－ 改善箇所説明図 －

改善措置の内容

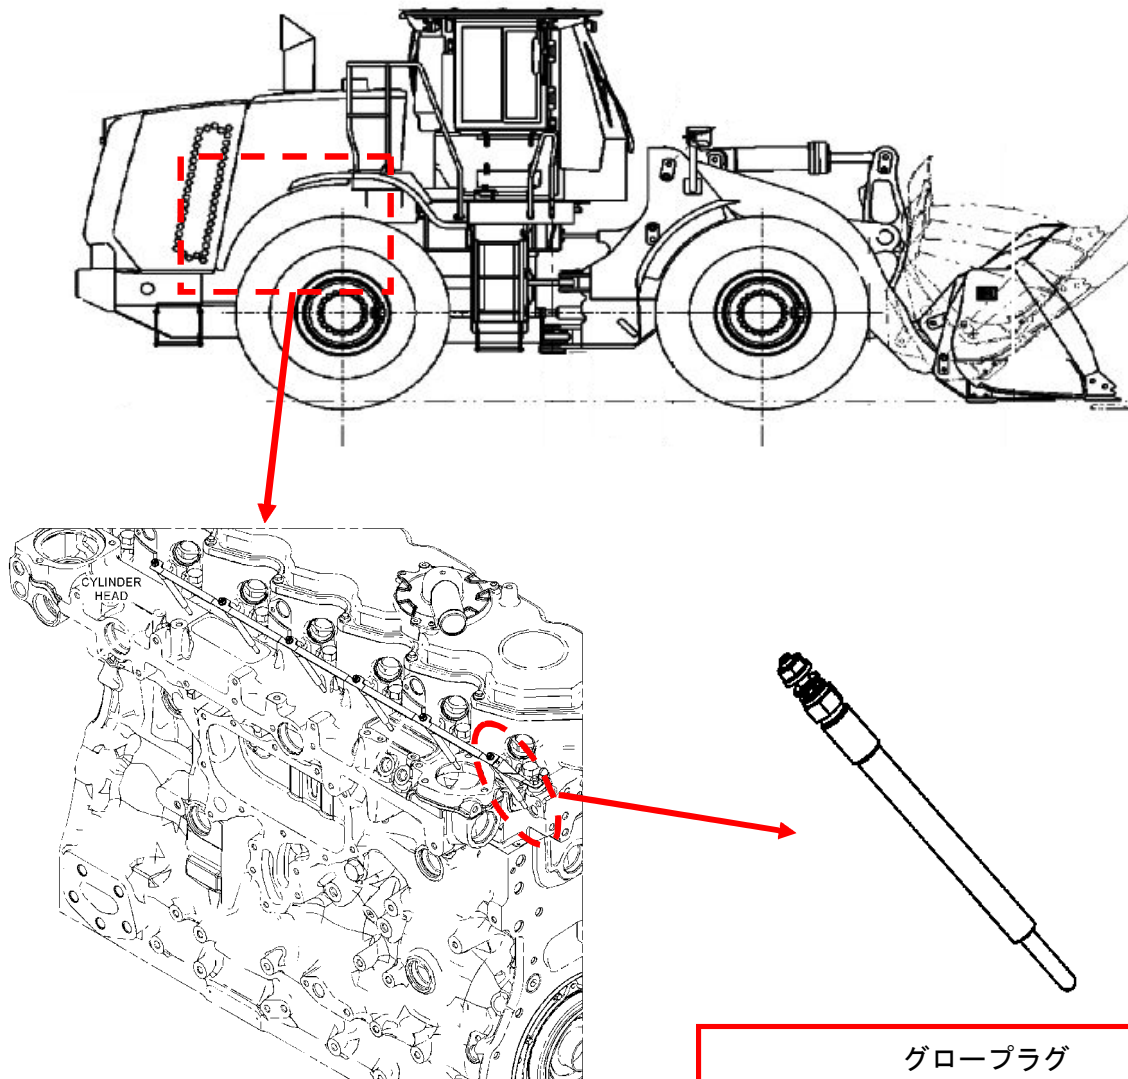
□は交換する部品を示す。

エンジンの各シリンダに取付けられているグロープラグにおいて、製造工程が不適切なため、グロープラグ内部で電氣的短絡が発生して損傷する場合があります。そのため、そのままの状態で使用をつづけると、エンジン始動性の悪化、運転中の振動・異音の発生、グロープラグの損傷箇所からシリンダ内のガスが外部へ漏出するなどの事象が発生するおそれがある。

全車両、グロープラグを改良品に交換する。

識別：改善実施済車については、キャブ後面ガラス左下、又は、運転席左支柱下部に
No. 13（改善措置届出番号）のステッカーを貼付けする。
